总平面图 变更前

总平面图 变更后

变更内容:

10#楼五至二十三层平面图 变更后

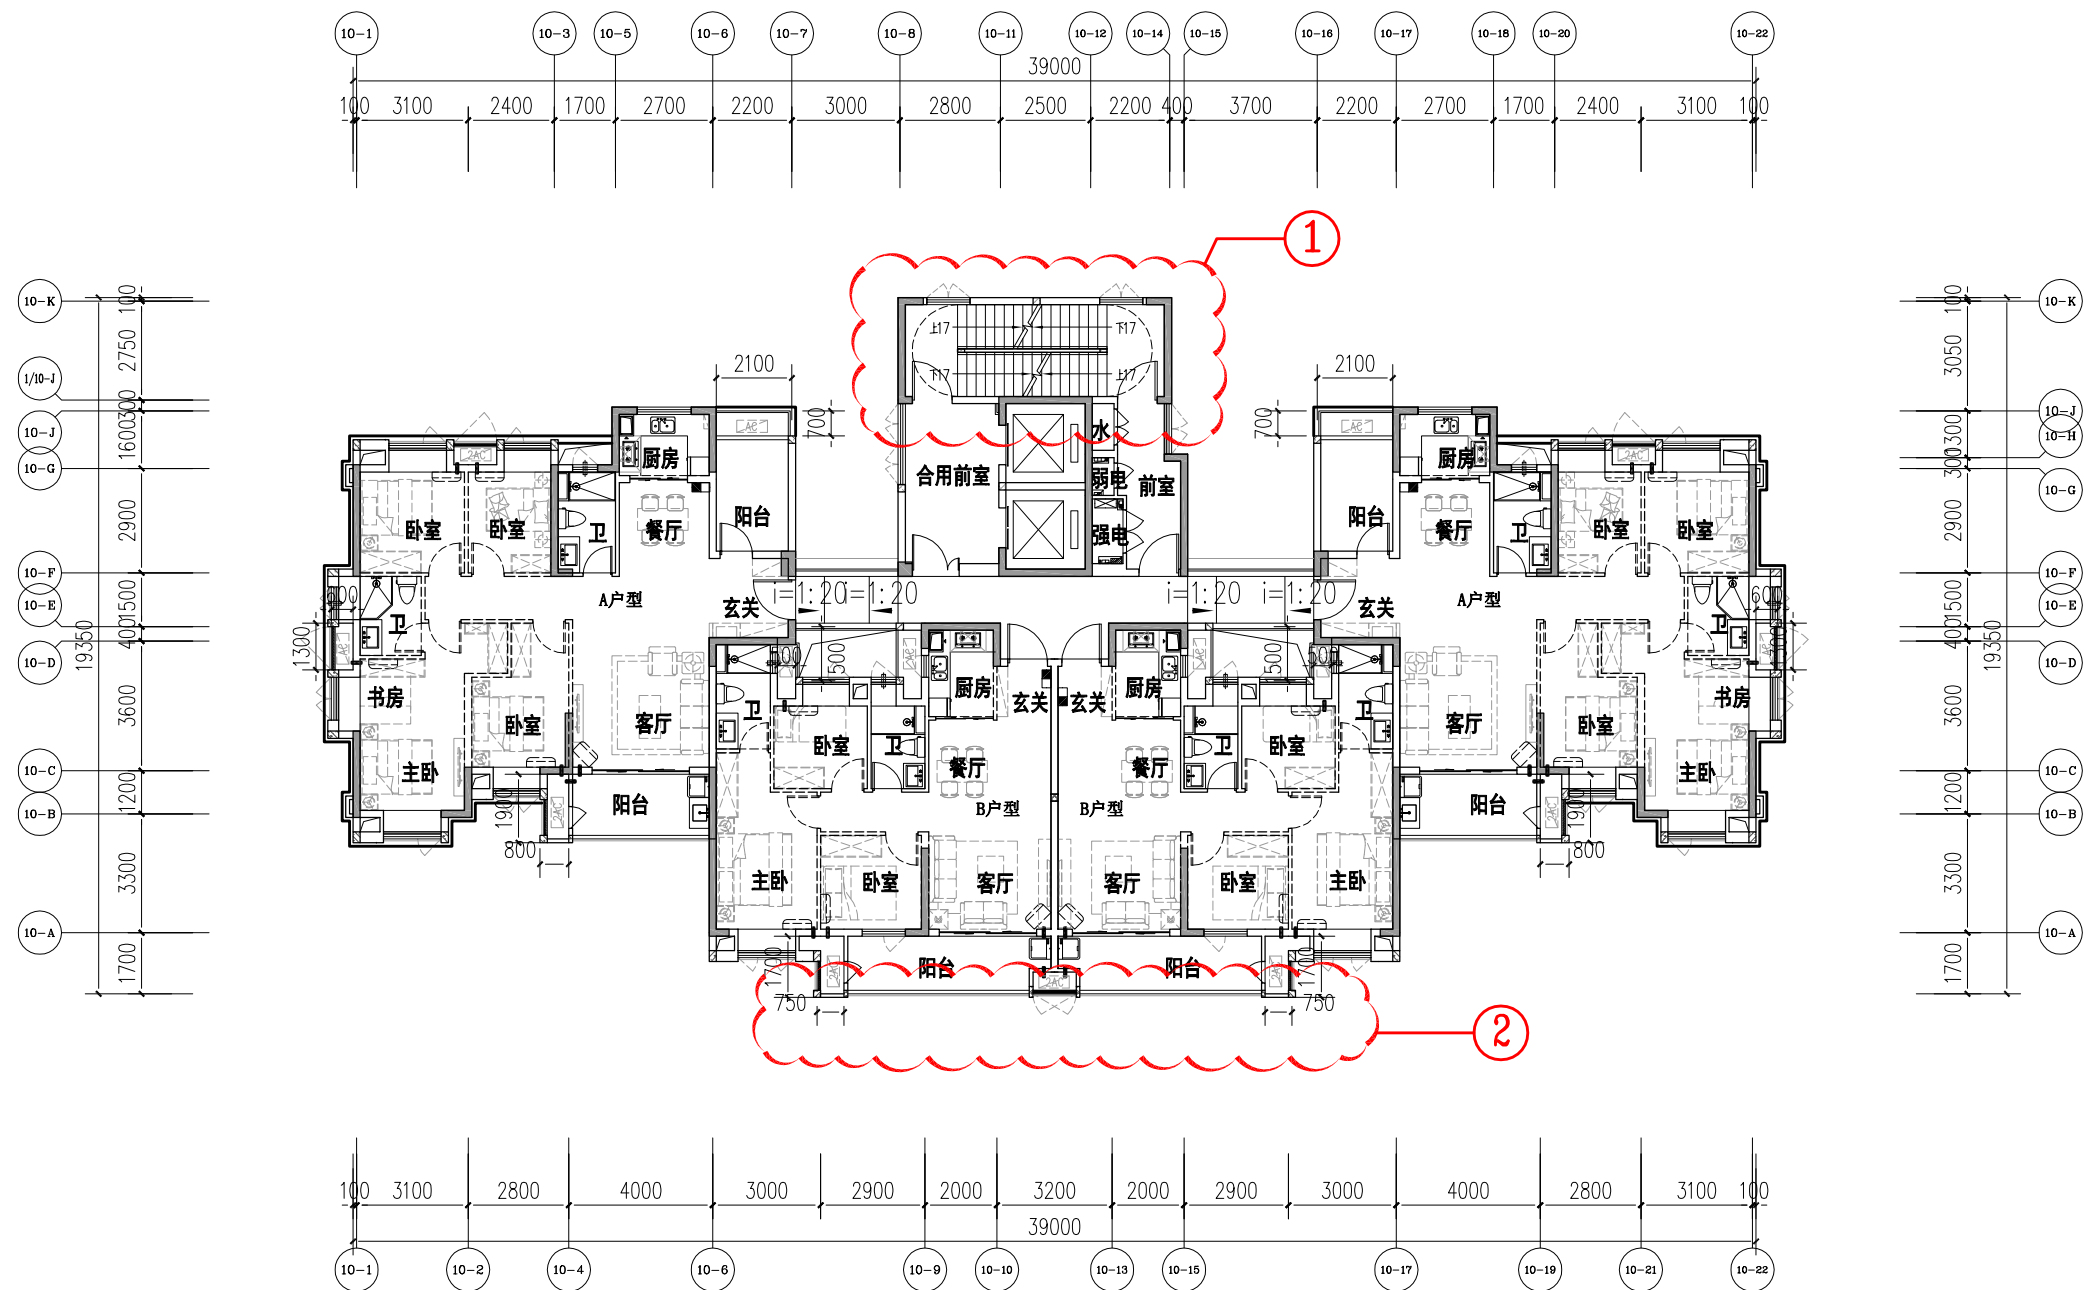
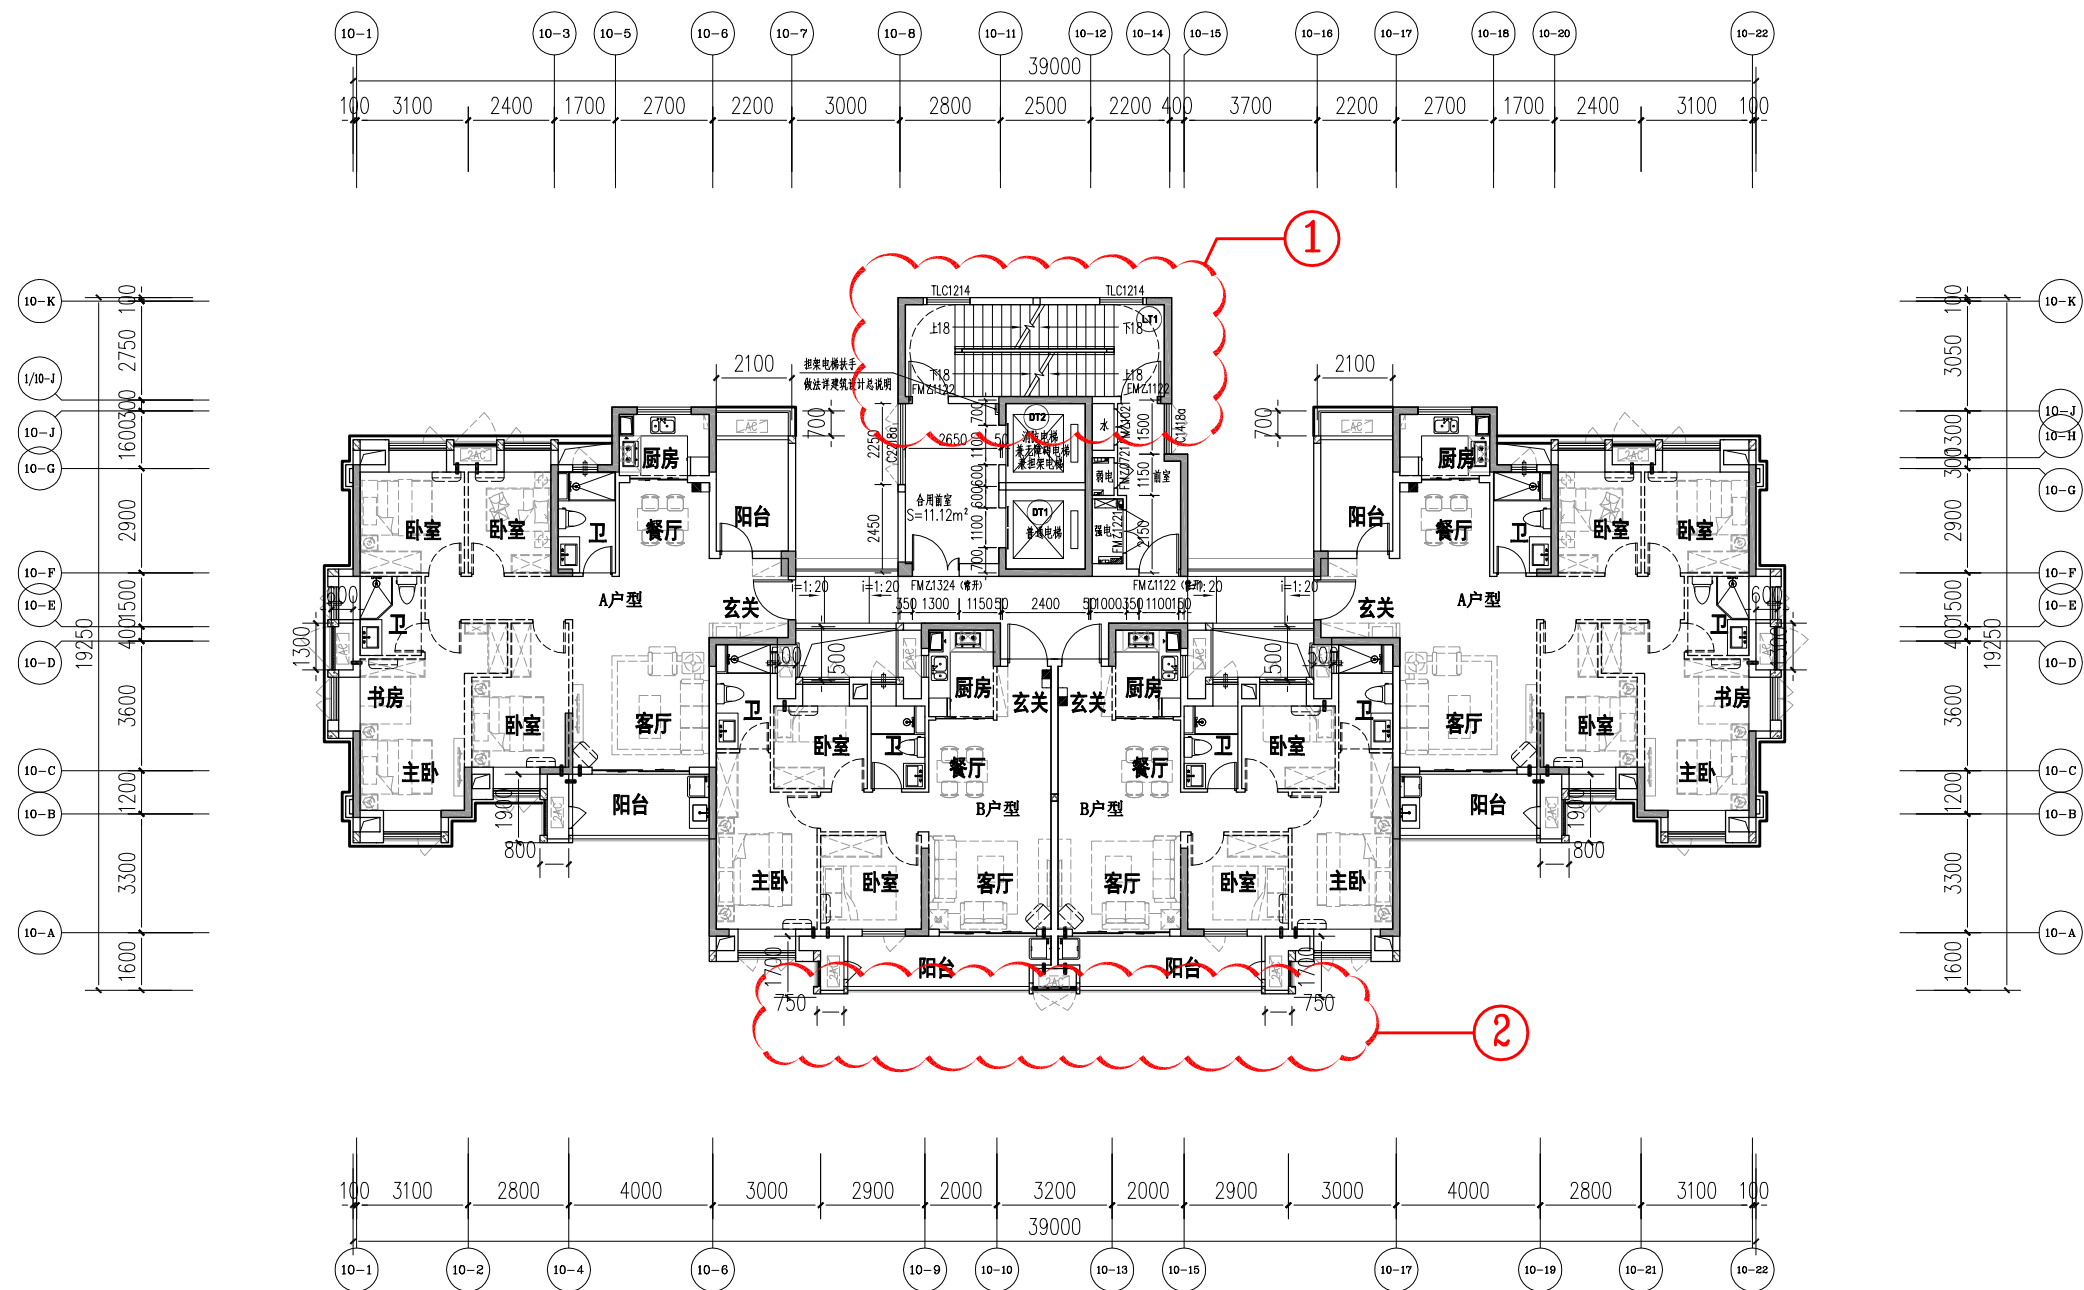
1:层高由2.9m改为3.0m, 楼梯踏步相应修改。

2:此区域阳台底板及造型墙体向10-A轴移100。

10#楼二十四层平面图 变更后

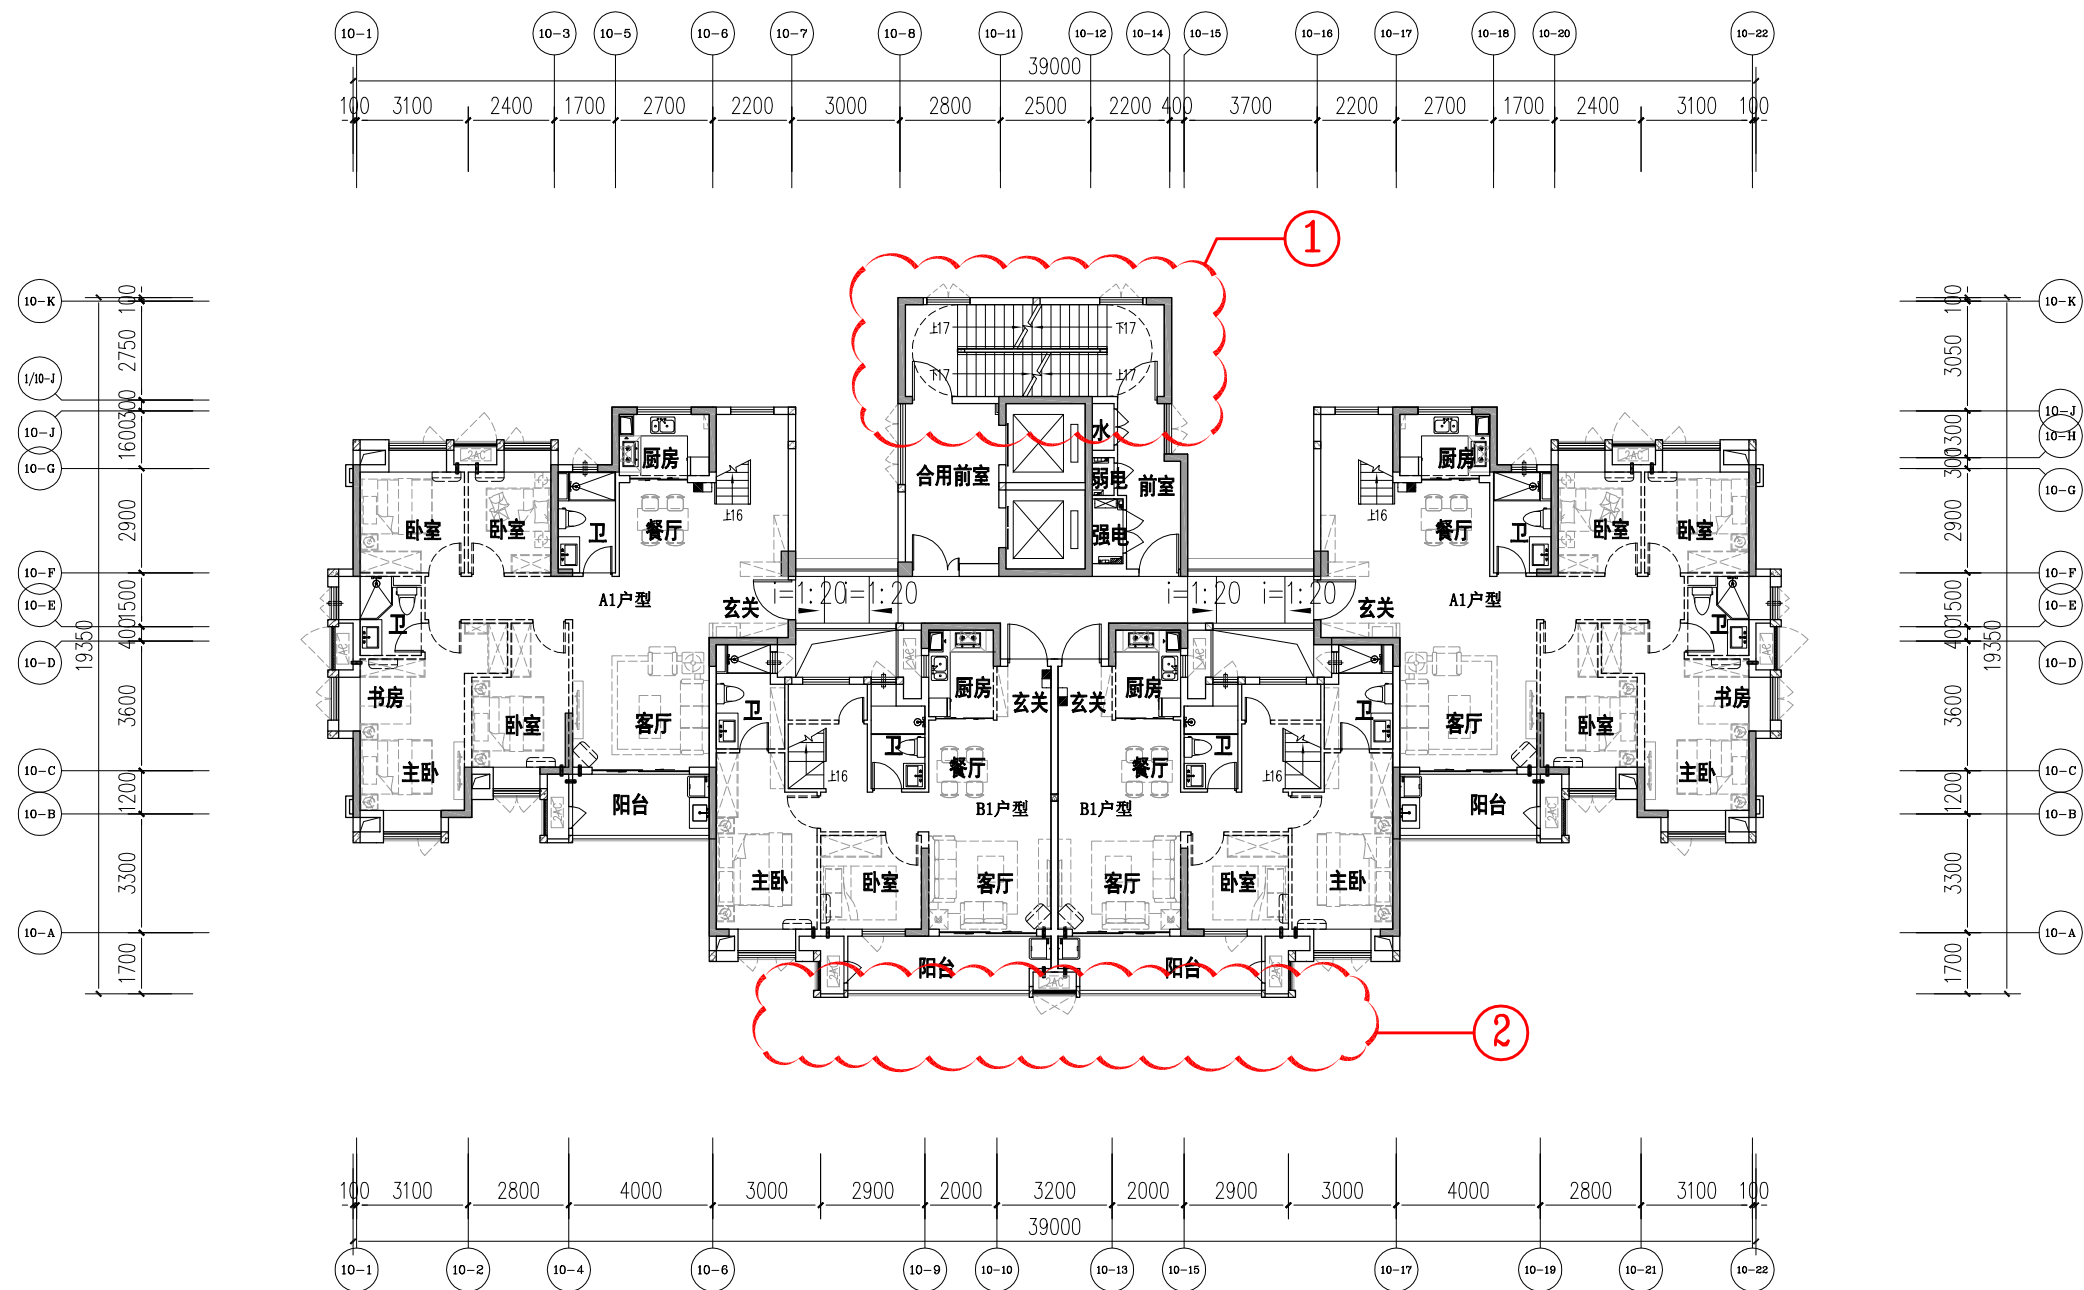
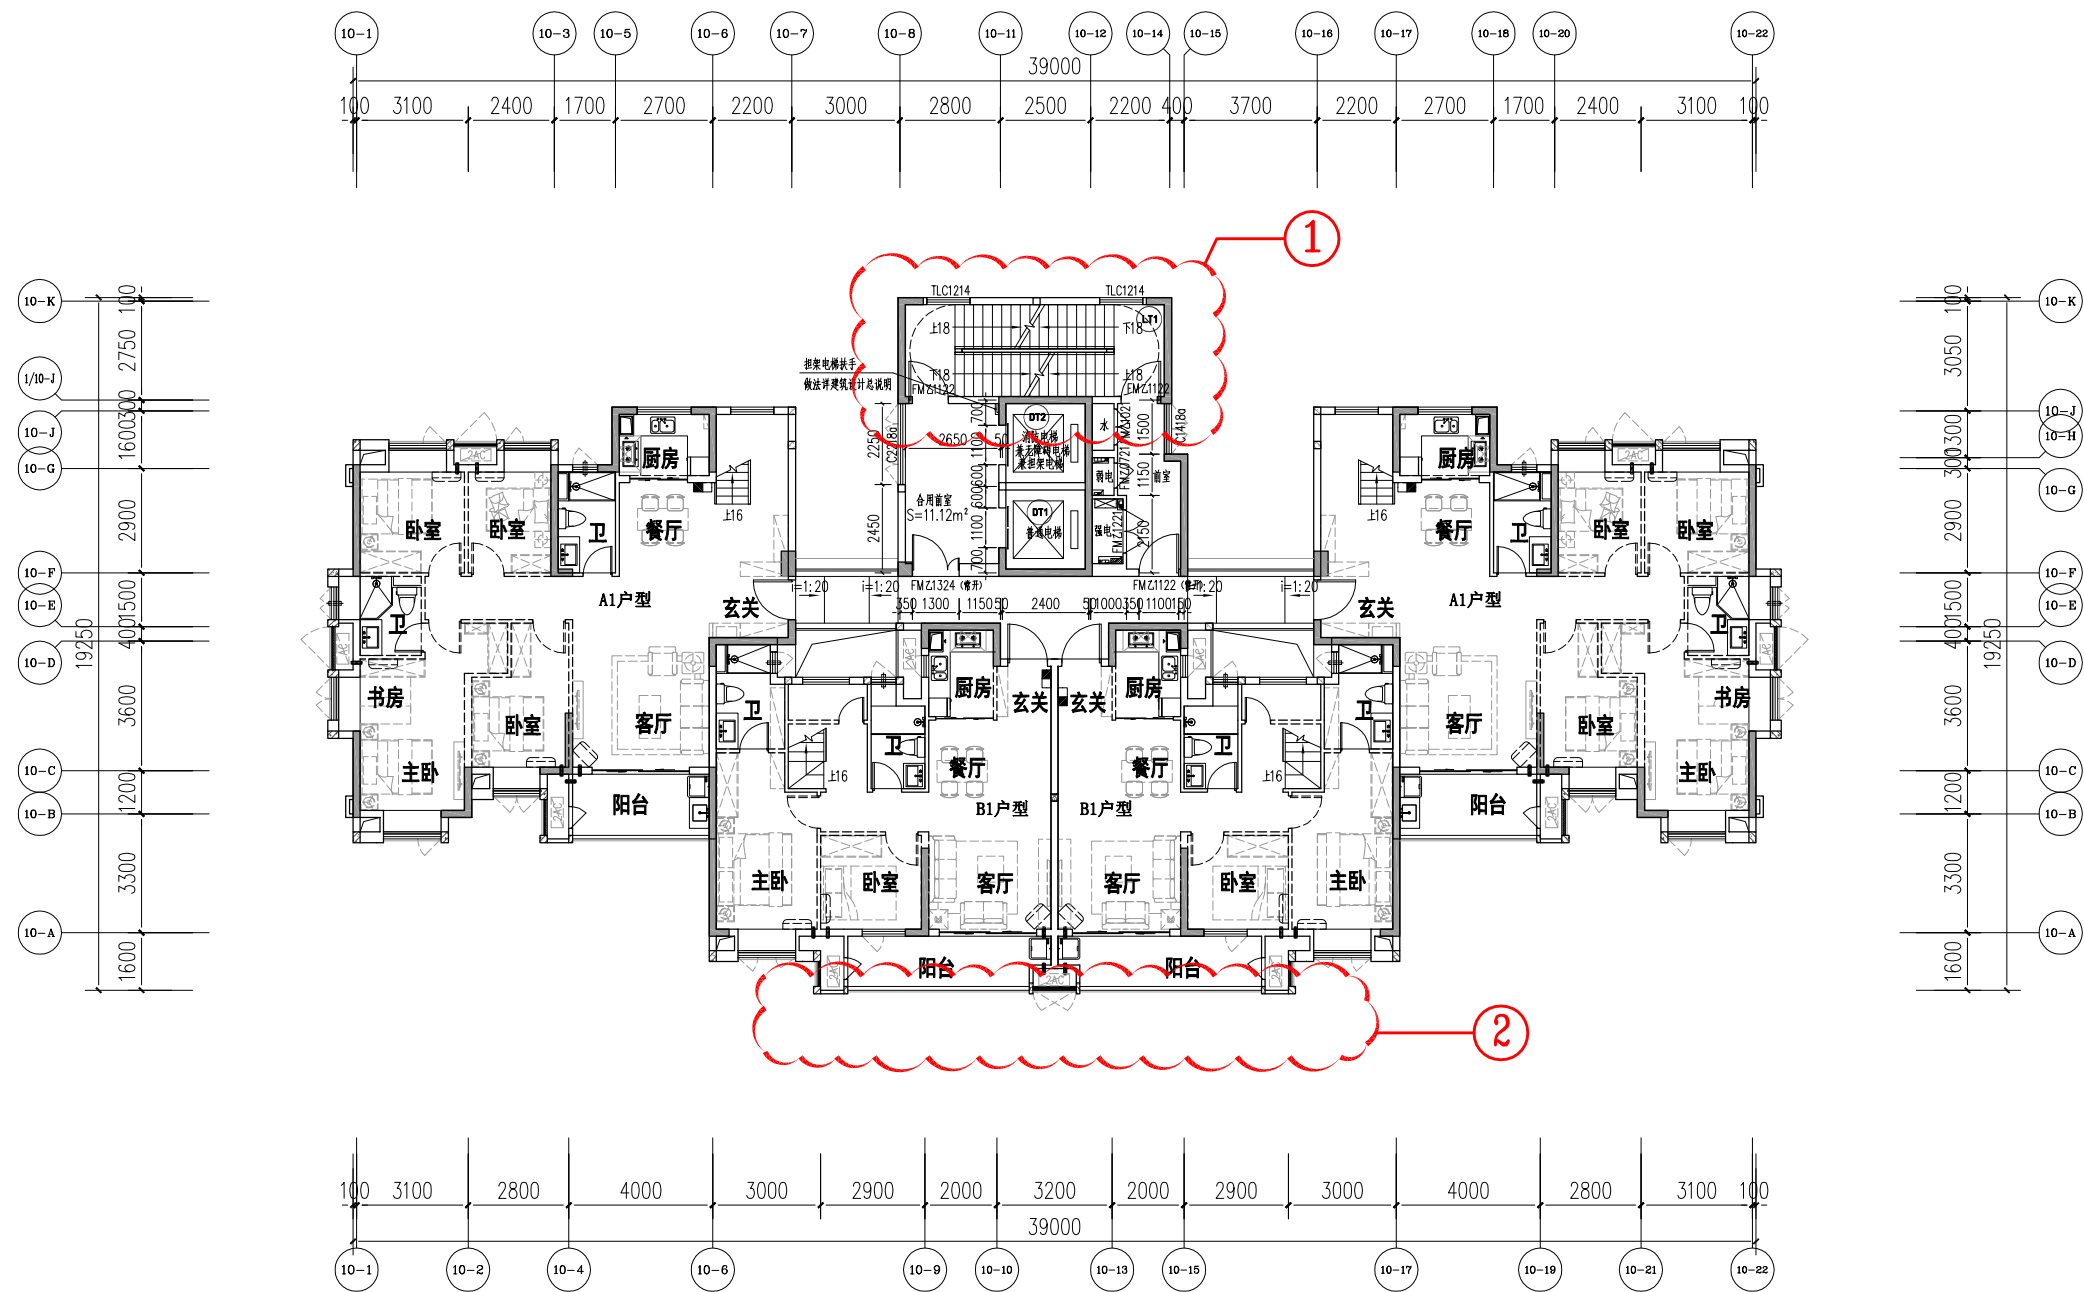
1:层高由2.9m改为3.0m, 楼梯踏步相应修改。

2:此区域阳台底板及造型墙体向10-A轴移100。
